**AVIS RELATIF À LA PROTECTION
CONTRE LES EVENTUELS EFFETS NOCIFS ET NUISANCES
PROVOQUÉS PAR LES RAYONNEMENTS NON IONISANTS
GÉNÉRÉS PAR DES ANTENNES ÉMETTRICES STATIONNAIRES**

Commune : LASNE - Exploitant : TELENET GROUP

Référence exploitant : BW4638C

Rapport n° 242 / 2024

Figure 1 : Vue en plan des lieux de séjour et des points de contrôle

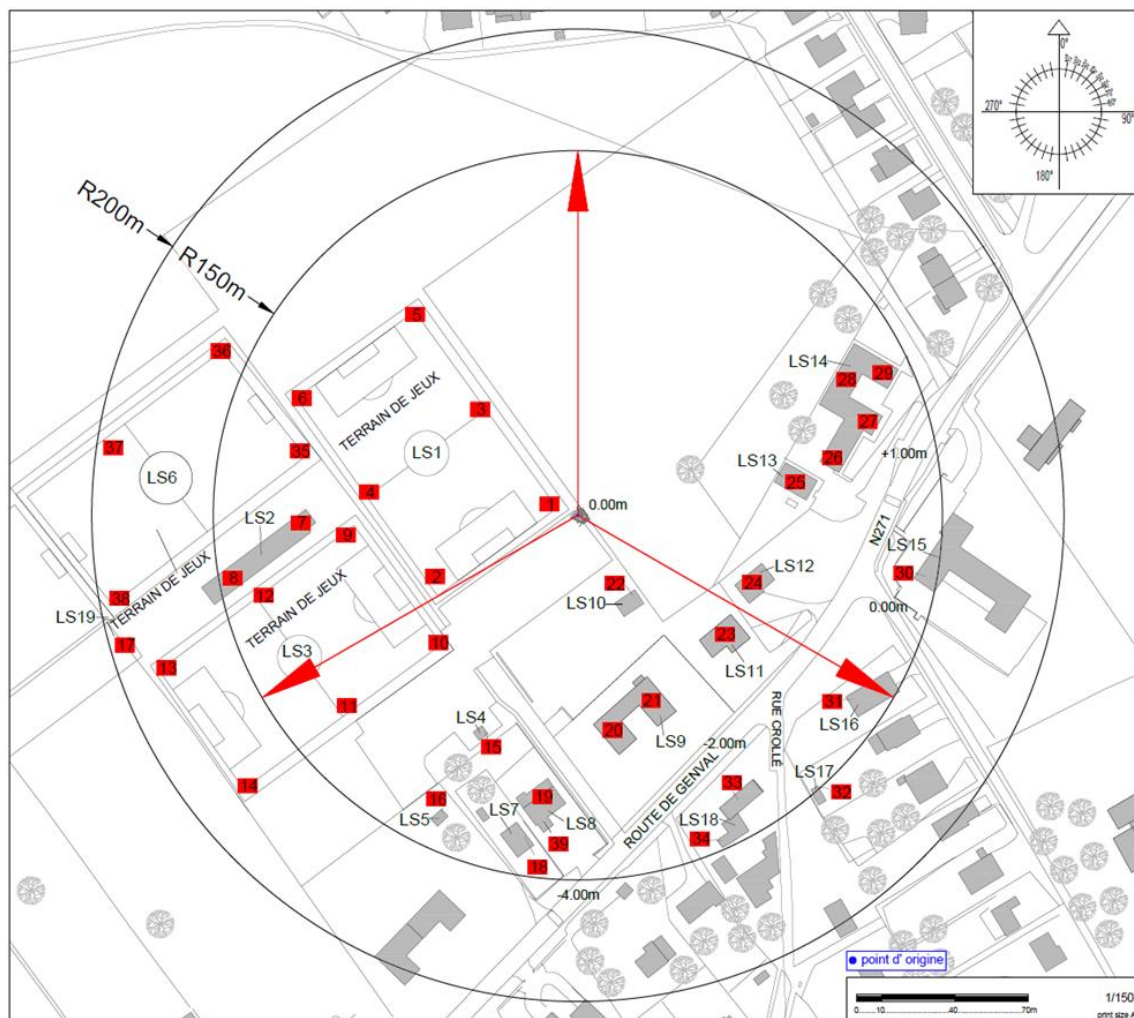
Les fréquences d'émission, la puissance rayonnée par chacune des antennes et leur gain permettent de déterminer le rayon de la zone à analyser. Tout dépassement de la limite par installation est exclu en dehors de cette zone. Le tableau 2 reprend les 35 LS² pour lesquels l'indice d'exposition est le plus élevé. Les différentes colonnes indiquent :

- le numéro du point de contrôle repris sur un des plans de la figure 1;
- le numéro du LS dans lequel se trouve le point de contrôle de la 1^{ère} colonne ;
- l'atténuation d'obstacle prise en compte pour le calcul de l'indice d'exposition dans le LS ;
- le résultat du calcul de l'indice d'exposition.

En ce qui concerne les antennes de l'installation mentionnées dans le tableau 1, la distance maximale à laquelle la limite pourrait être atteinte, à l'extérieur, est égale à 147,6 m. S'il n'y a pas de LS à une distance inférieure, les antennes respectent forcément la limite d'immission.

Dans le cas des LS situés à l'intérieur des bâtiments, une atténuation d'obstacle est prise en compte et il en résulte que la distance maximale à laquelle la limite pourrait être atteinte se réduit à 104,5 m.

Figure 2 : Vue en plan des installations d'antennes dans un rayon de 300 mètres autour de l'installation faisant l'objet de la demande d'avis

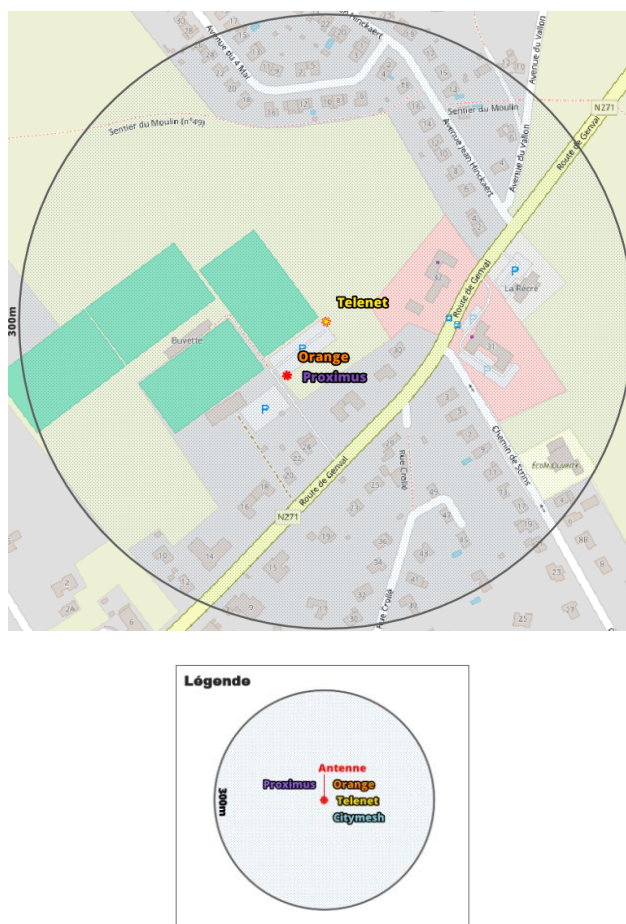
Le plan en projection verticale de la figure 2 indique la localisation des antennes actives éventuelles visées par le décret et situées dans un rayon de 300 mètres autour de l'installation référencée dans le paragraphe 2. Les données de localisation de ces antennes et les avis correspondant sont accessibles via le cadastre en ligne des antennes émettrices stationnaires⁶.

Compte tenu du nombre d'installations localisées dans la figure 2, il apparaît que l'intensité du rayonnement électromagnétique généré, dans les lieux de séjour situés à proximité de l'installation référencée dans le paragraphe 2, par l'ensemble des antennes émettrices stationnaires de l'ensemble des exploitants du même site d'antennes émettrices stationnaires respecte la limite fixée à l'article 4, § 2 du décret.
